# 改善箇所説明図

図：左ハンドル車

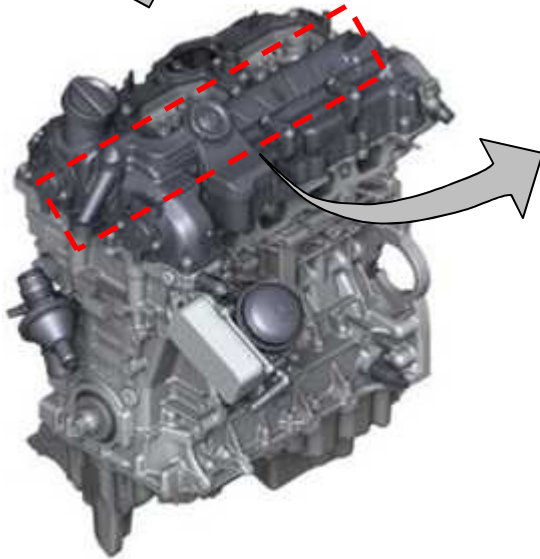
基準不適合箇所  
燃料高压レール

燃料配管において、製造時の洗浄が不適切なため、配管表面に酸化皮膜が残留し、接着剤であるロウ材の接着が不良となっているものがある。そのため、そのままの状態で使用を続けると、燃料の圧力によって配管接続部及び配管端部のロウ材に亀裂が発生し、最悪の場合、燃料が漏れるおそれがある。

全車両、燃料高压レールを良品と交換する。
